Tilsynsrapport til offentliggørelse

Virksomhedens navn	Chromjordsdepot i Egedal Kommune
Virksomhedens adresse	Udlejrevej 27, 3650 Ølstykke
CVR nummer	29188386
Virksomhedstype	5.4 Deponeringsanlæg > 10 t/dag eller kap. > 25.000 t
Tidspunkt for tilsynet	15.11.2024 kl. 10.00 – 11.30
Baggrunden for tilsynet	Basistilsyn
Varsling af tilsynet	11.10.2024
Deltagere fra virksomheden	Mads Ærtebjerg Nielsen
Øvrige deltagere	Claes Bergh Steffensen, GeoMiljø
Tilsynet udført af	Lone Grunnet og Martin Poulsen
Tilsynet omfattede	Formålet med tilsynet er at gennemgå, om deponiet drives og er indrettet i overensstemmelse med gældende miljøgodkendelse. Foruden en rundgang på deponiet omfatter tilsynet besigtigelse af virksomhedens monitoringspunkter, boringer og brønde.
Materiale udleveret	-

Foto 2: Opstrøms boring V2, DGU nr. 199. 1741 øvre filter

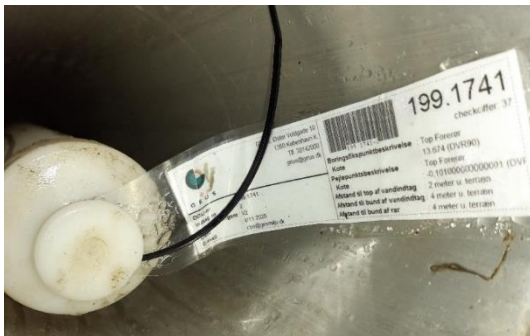
Miljøstyrelsen fik desuden forevist borerne V2, DGU nr. 199. 1741 øvre og nedre filter samt nedstrøms boring V1, DGU nr. 199. 1740. Alle deponiets borer fremstod i fin stand. Boring V1 er tidligere blevet erstattet med en erstatningsboring, da det gamle forerør var blevet ramt af et køretøj.

Foto 3: Slutafdækket på toppen af deponiet set fra celle 2 i retning mod celle 1.

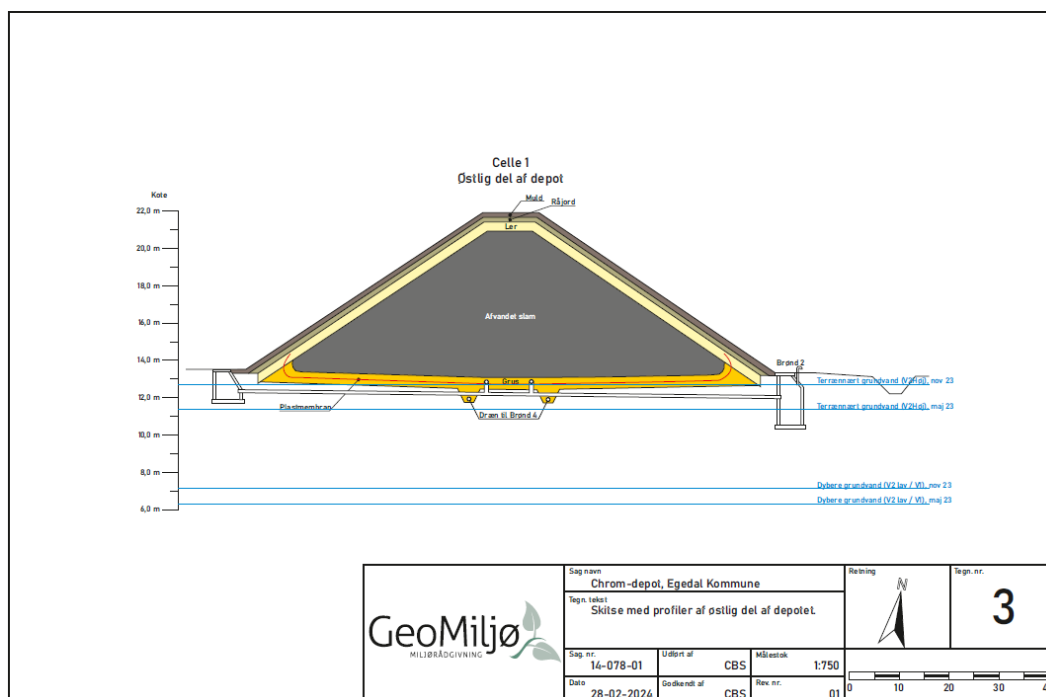
Foto 3 viser slutafdækningen på deponiets celle 2 set mod øst i retning mod celle 1. Mens celle 1 er etableret med kun en lermembran i toppen af deponiet over affaldet er celle 2 etableret med både ler- og plastmembran i toppen af deponiet. Af billede 3 fremgår det, at man tydeligt kan se skellet mellem de 2 celler ved hjælp af vegetationen. Som følge af plastmembranen i celle 2 kan høje træer kun gro på celle 1. Ved tilsynet var der ingen tegn på skred i slutafdækket på de to celler.

Figur 4a: Tegning af den omtrentlige opbygning af Chromjordsdeponiets celle 1 ved drænbrønd 2.

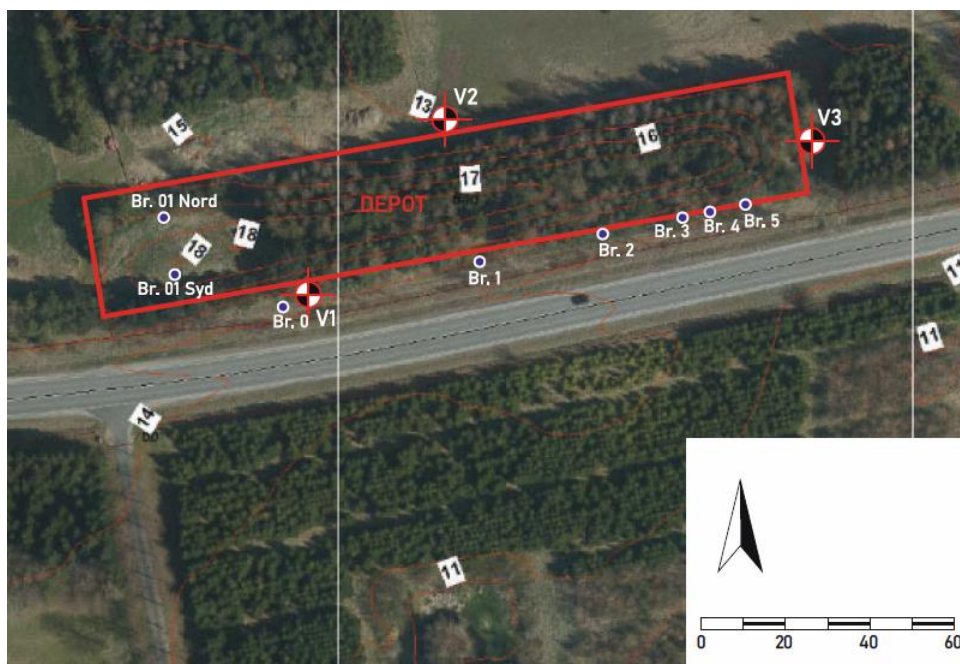
Af figur 4a fremgår det, at celle 1 er opbygget med lermembran og slutafdække over den deponerede afvandede chromholdige slam. I bunden af deponiet ligger en plastmembran og drængrus. Dræn inde i deponiet leder perkolat fra deponiet til drænbrøndene 1, 2, 3 og 5.

Da de 2 tegninger i figur 4a og 5 begge stammer fra tegninger udarbejdet før hver af cellerne blev etableret er de sandsynligvis ikke helt korrekte.

Figur 4b: Ortofoto over placering af brønde og borer på Chromjordsdeponiet.

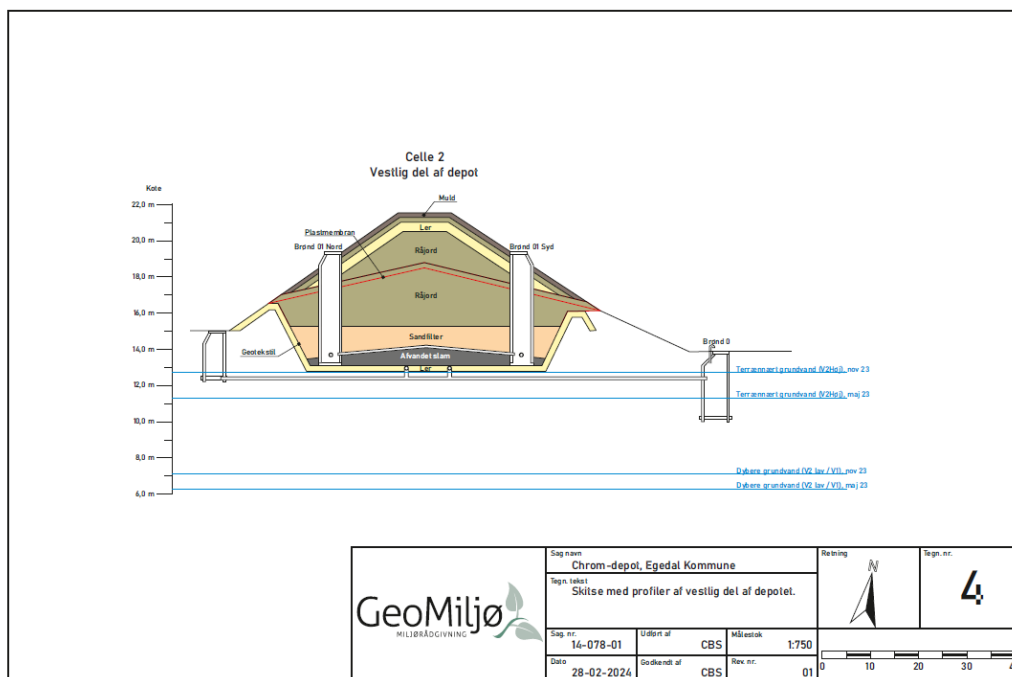
Miljøstyrelsen fik forevist grundvandsboring V3 (DGU nr. 199. 1742), se placering på nedenstående figur 4b. Boringen er beliggende øst for deponiet og indgår ikke i moniteringen i grundvandet omkring deponiet.

Boringen fremstod i fin stand med "Københavner lukning" (se foto 1), lås på låg og prop i forerørret. Der er usikkerhed omkring strømningsretningen i grundvandet under deponiet. Derfor opfordrede Miljøstyrelsen ved tilsynet Egedal Kommune til at tage stilling til, om der

fremover også bør pejles i denne boring ved monitoring. Fra Region Hovedstadens kortlægning vides, at strømningsretningen i det dybe grundvandsmagasin under deponiet er vest-sydvestlig. På baggrund af data fra deponiet synes strømningsretning under selve deponiet i det terrænnære grundvand at være nordvestlig.

Placering af brøndene kan ses af figur 4b. Disse 4 brønde tømmes to gange årligt for perkolat. Ved samme lejlighed udtages prøver af perkolatens sammensætning. Formålet er at følge, om mængden af chrom i perkolatet fra deponiet falder / deponiet udvaskes.

1. Egedal Kommune pejler i boring V3 ved næste monitoringsrunde med det formål at undersøge, om pejling i denne boring fremover bør indgå i monitoreringen.
2. Egedal Kommune får tætnet brønd 4 hurtigst muligt.
3. Miljøstyrelsen opfordrede ved tilsynet Egedal Kommune til at sikre sig, at alle perkolatbrønde er tætte.
